廃炉発官R2第178号
令和2年11月17日

福島第一原子力発電所 特定原子力施設に係る実施計画 変更認可申請書

○福島第一原子力発電所 特定原子力施設に係る実施計画

使用済セシウム吸着塔一時保管施設（第三施設）について、高性能容器格納用ボックスカルバートの増設及びセシウム吸着装置吸着塔等格納用（KURION 等格納用）ボックスカルバートの撤去に伴い、下記の通り変更を行う。

図一5 使用済セシウム吸着塔一時保管施設概要図 (1 / 2)

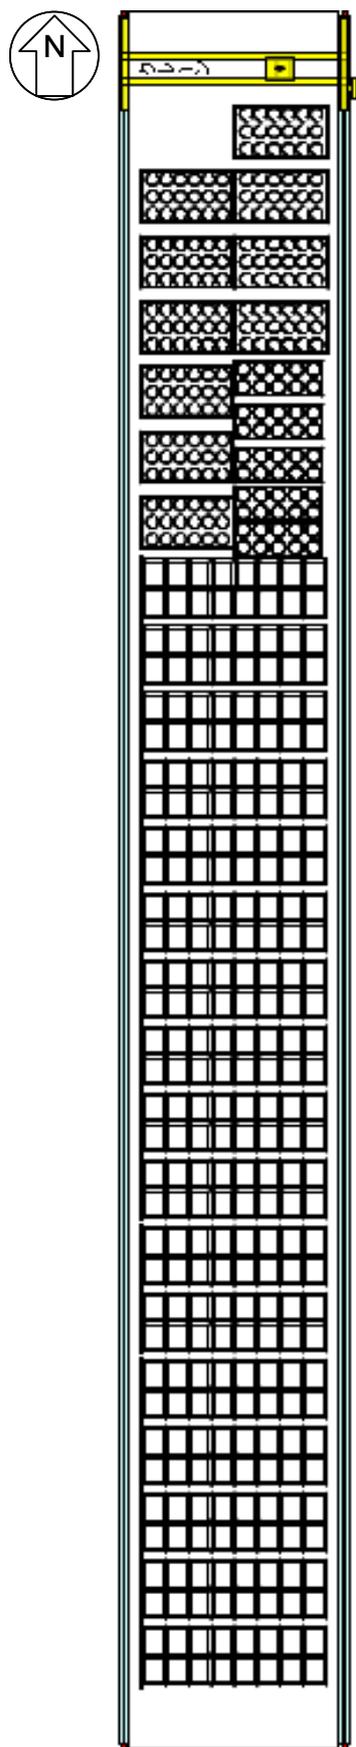
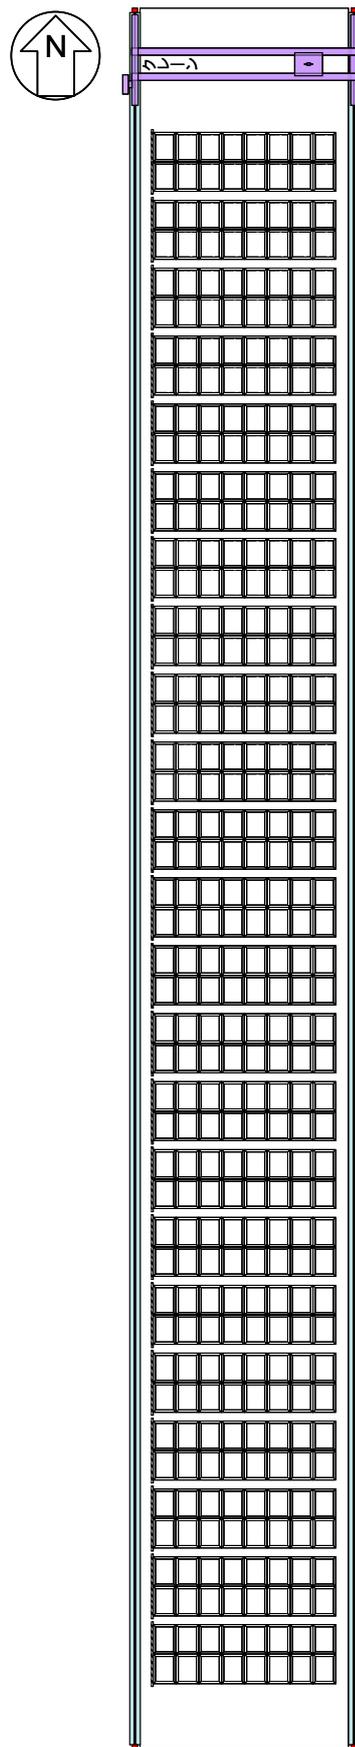
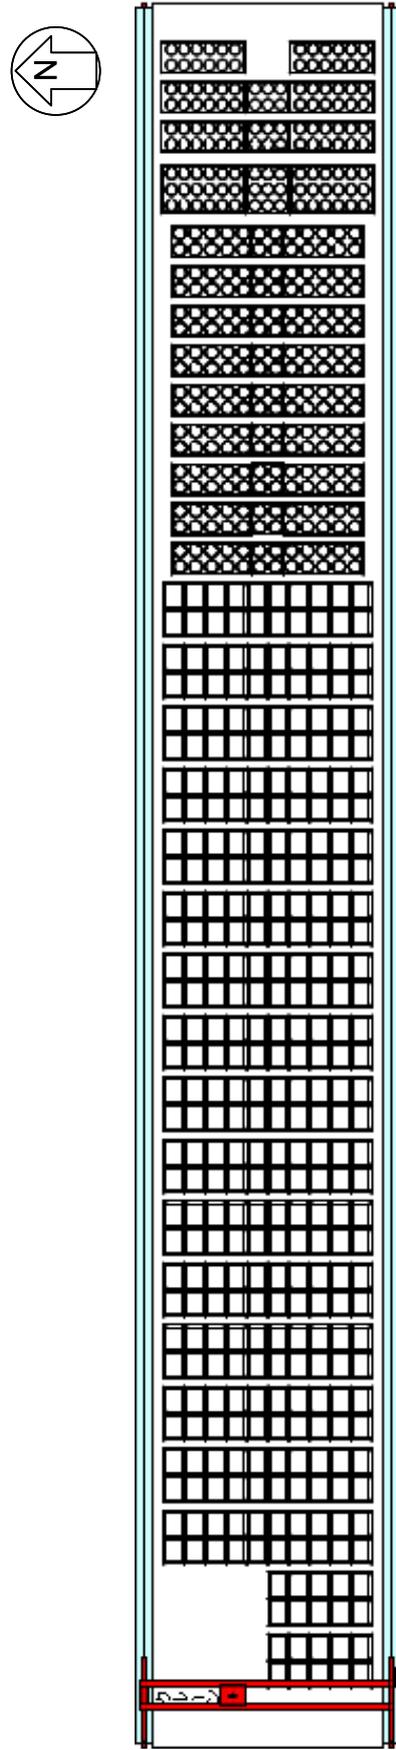
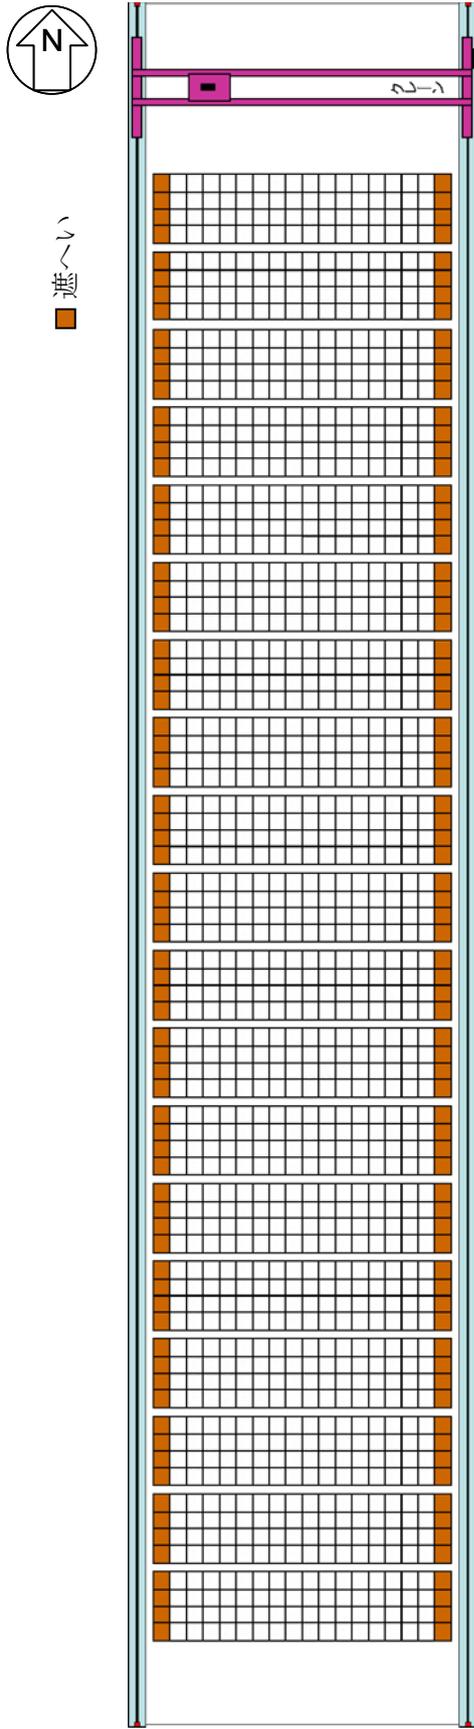
- ・ボックスカルバート保管体数の変更に伴う概要図の変更

高濃度滞留水受タンクの耐震性評価

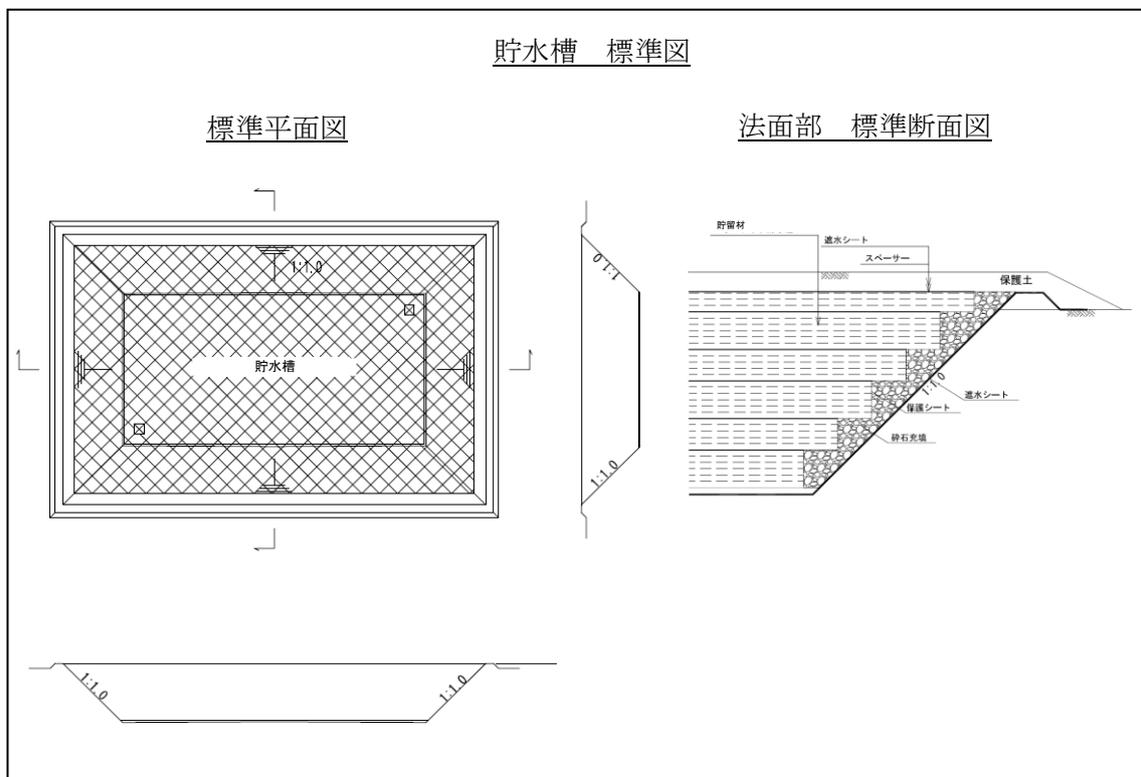
高濃度滞留水受タンクの撤去に伴い本内容を削除

図 1 第三施設概要

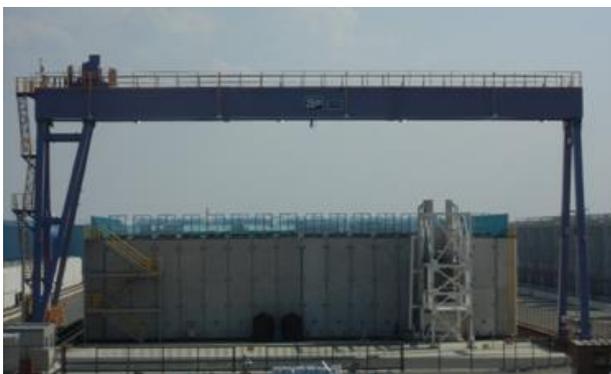
本施設は HIC を取扱うための橋形クレーン，遮へい機能を有する蓋付きコンクリート製ボックスカルバート等により構成し，本施設における HIC の貯蔵体数は 3648 基（3 段積×4 列×16 行×19 ブロック）とする(図 1)。

図 7 漏えい検出器設置図

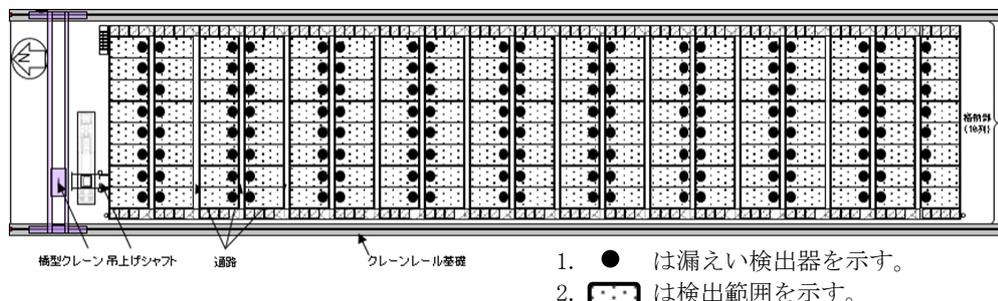
- ・ボックスカルバート保管体数の変更に伴う記載変更
- ・ボックスカルバート保管体数の変更に伴う平面図の変更
- ・漏えい検出器設置図の変更及び設置完了に伴う記載削除
- ・炭酸塩スラリー線量実績の反映
- ・線量評価の見直しに伴う変更
- ・記載の適正化
